**PROGETTO DI UNA CENTRALE IDROELETTRICA SUL TORRENTE  
VAJONT, CON PRESA ALLO SCARICO DEL LAGO RESIDUO  
DEL VAJONT, SUBITO A VALLE DELLA DIGA,  
IN TERRITORIO COMUNALE DI ERTO E CASSO (PN)**

SCREENING AMBIENTALE INTEGRAZIONI

**INTEGRAZIONI AI SENSI ART.19, comma 6, D.Lgs. 152 / 06  
ai Pareri e Osservazioni**

Figura 47 – Estratto del preventivo di connessione per intervento in località Pascoli/Codissago

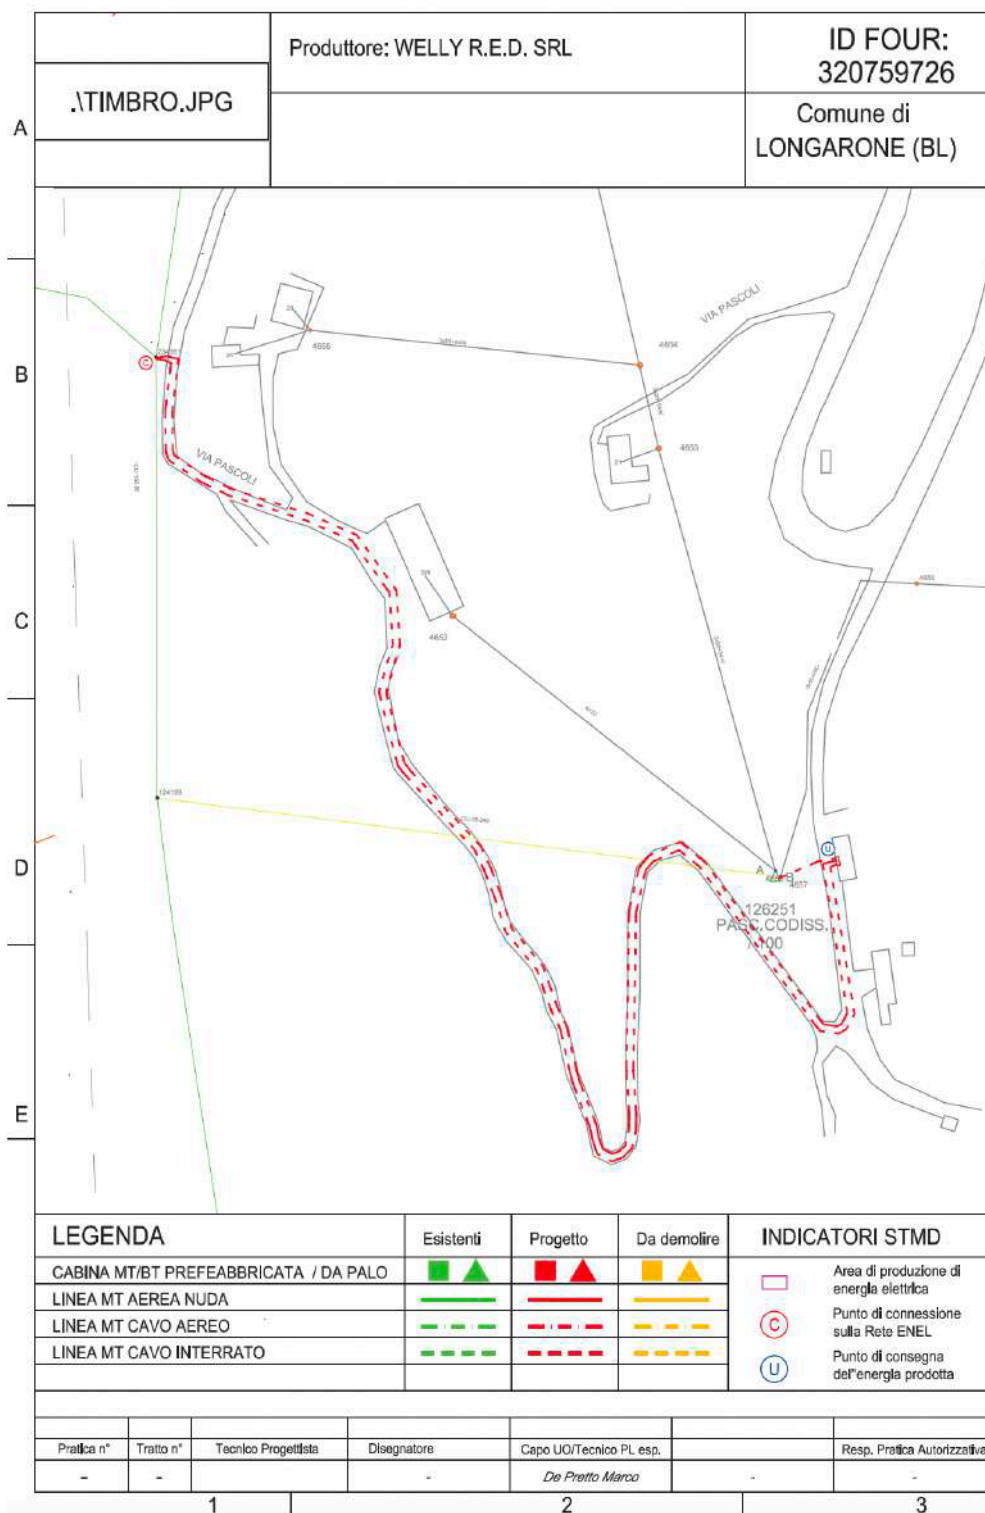
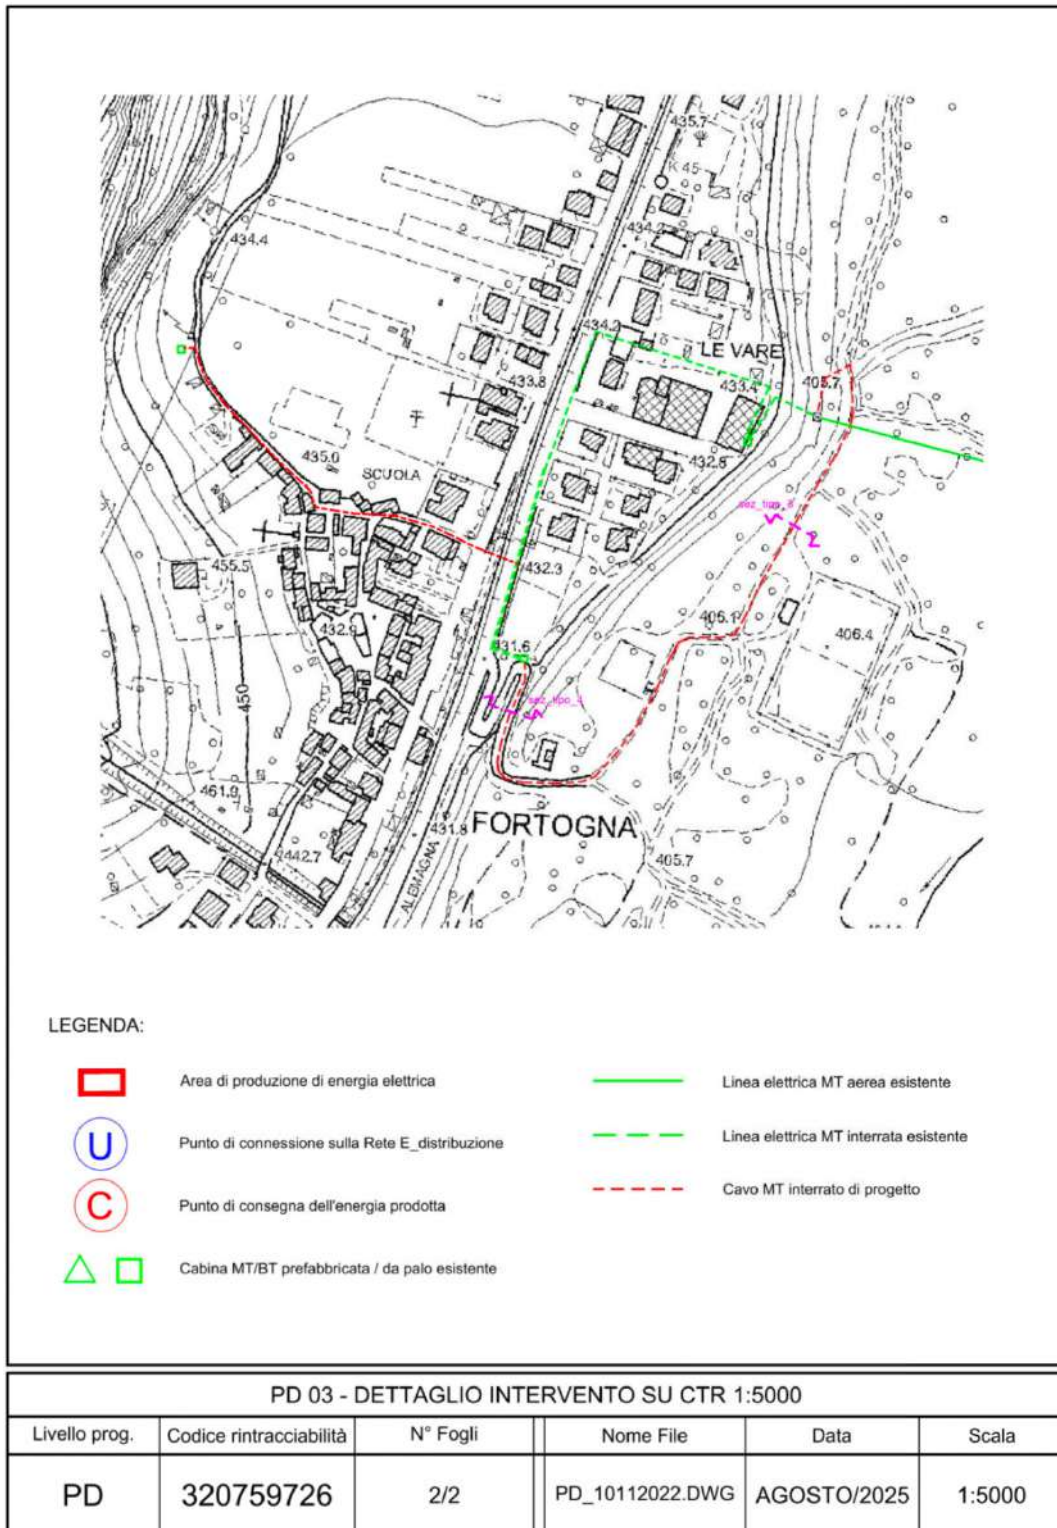
2. Sia prodotta una specifica relazione descrittiva delle opere previste sul territorio della Regione Veneto corredata di adeguate planimetrie di dettaglio; in particolare siano maggiormente dettagliate:
- le opere previste di connessione alla rete e-distribuzione e della nuova cabina di consegna (Aree di intervento individuate dal proponente come A e B);
  - le aree interessate dal cantiere nonché la viabilità di nuova realizzazione e le eventuali opere ivi previste, anche in relazione agli eventuali interventi previsti in ambito fluviale e di rispetto fluviale;
  - ulteriori opere che interessano il territorio della Regione Veneto

Il preventivo in sintesi prevede l'inserimento di una cabina di consegna (collegata in entra-esce su linea esistente FORTOGNA, uscente dalla cabina primaria AT/MT DESEDAN) presso l'edificio esistente in località Pascoli di Codissago; la dimensione della cabina è di 5,6 metri x 2,30 x 2,5 metri di altezza, dove si arriverà con il cavo interrato per la consegna dell'energia prodotta dalla centrale e contestualmente e-distribuzione chiede di interrare la linea aerea presente denominata Pascoli-Codissago per 200 metri sotto la strada asfaltata e 480 seguendo il percorso della nuova strada, oggi su terra, che diventerà il nuovo accesso della cava Pascoli di recente autorizzata (vedasi l'immagine sottostante di pagina 48 del preventivo di connessione).

I volume residuo dello scavo dopo il rinterro è minimale e per questo motivo non è stato preso in considerazione. Le opere saranno realizzazte da e-distribuzione che dovrà essere autorizzata all'esecuzione.

FIGURA 80: Percorso della Ferrata della Memoria e del sentiero che riconduce al punto di partenza su carta tecnica.

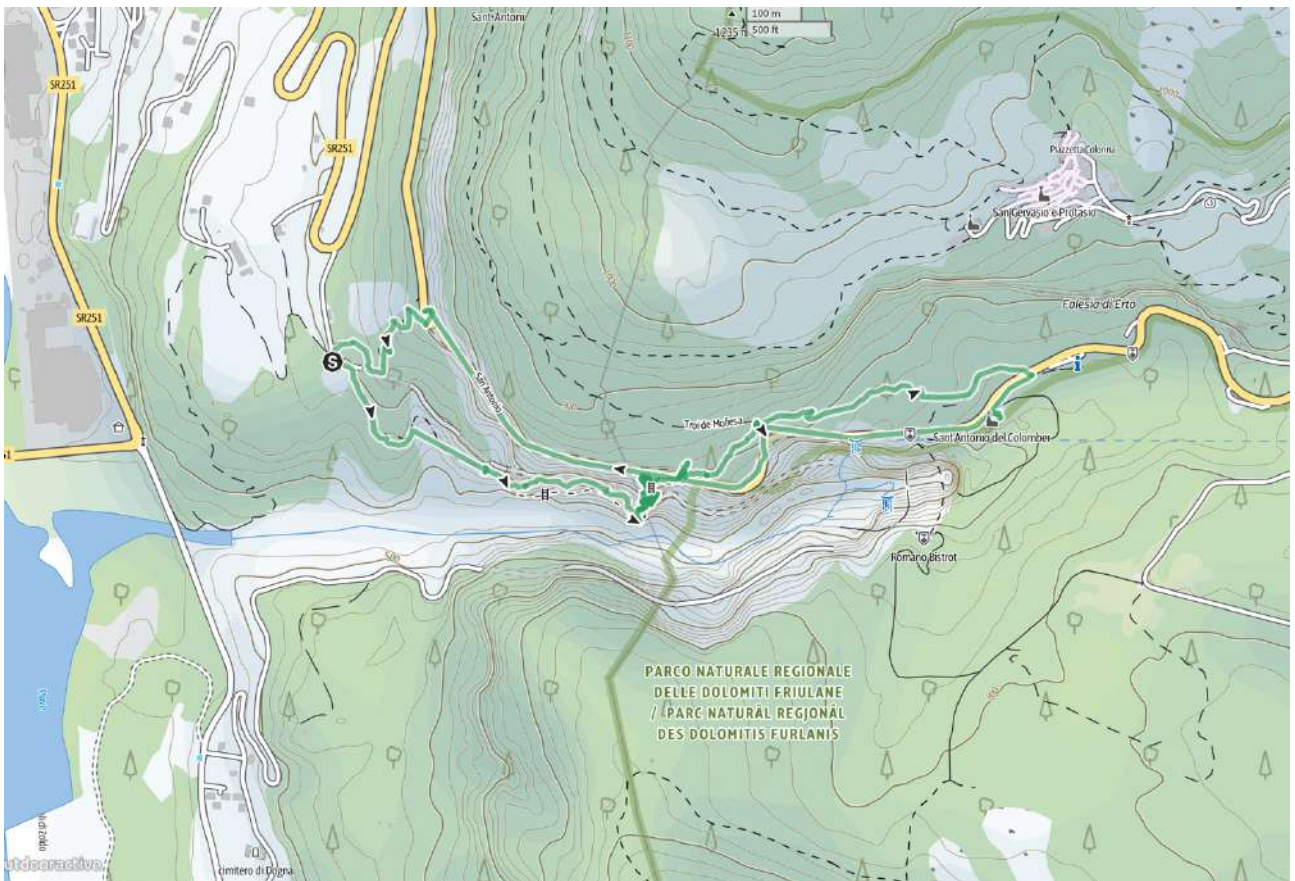
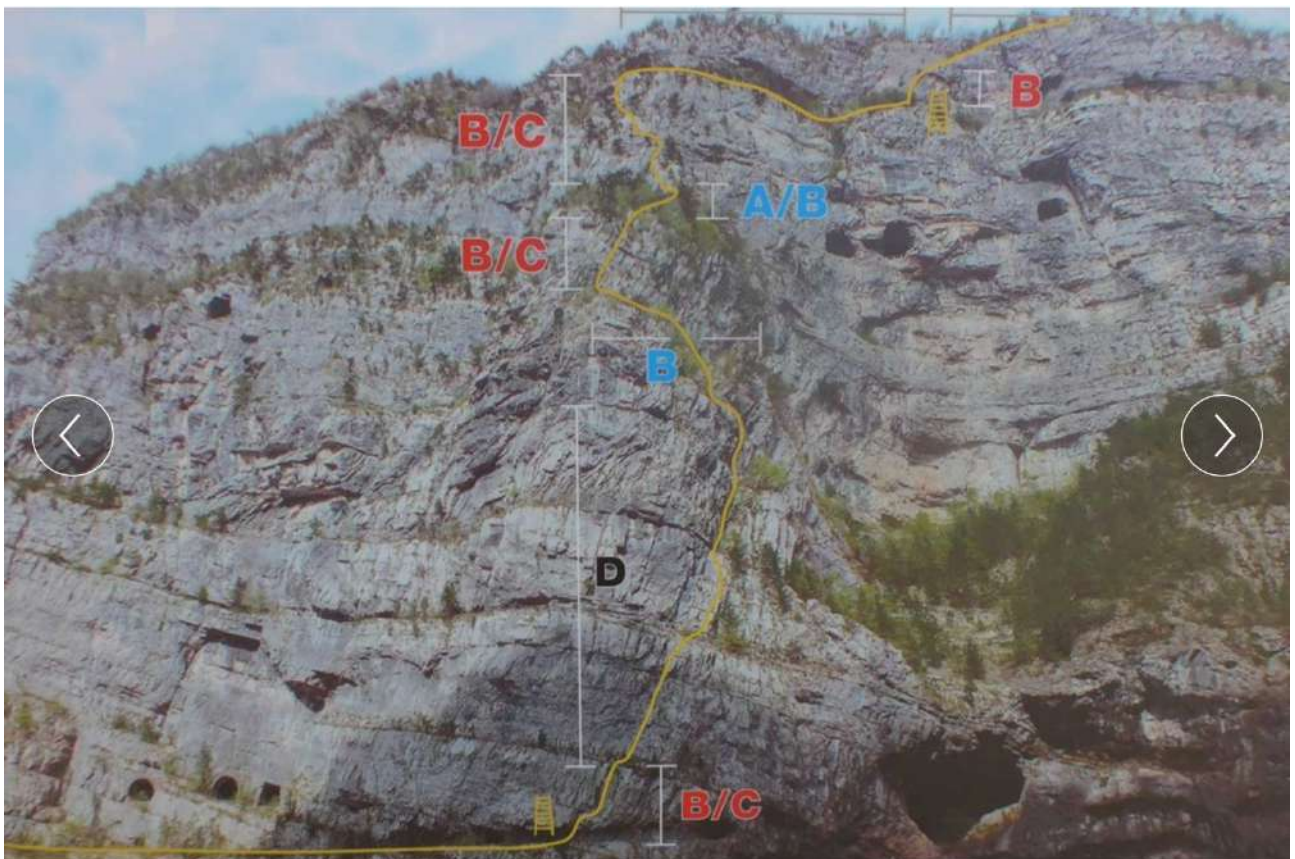
2.	In merito alla viabilità temporanea di cantiere con accesso previsto in località Pascoli; e nello specifico la valutazione inerente la "Ferrata della Memoria" .....	184

- Tempo di percorrenza via ferrata: ore 2,15
- Tempo sentiero discesa: ore 1
- Tempo totale: ore 3,30 - 4,00
- Dislivello: 260 metri
- Sviluppo via ferrata: 700 metri
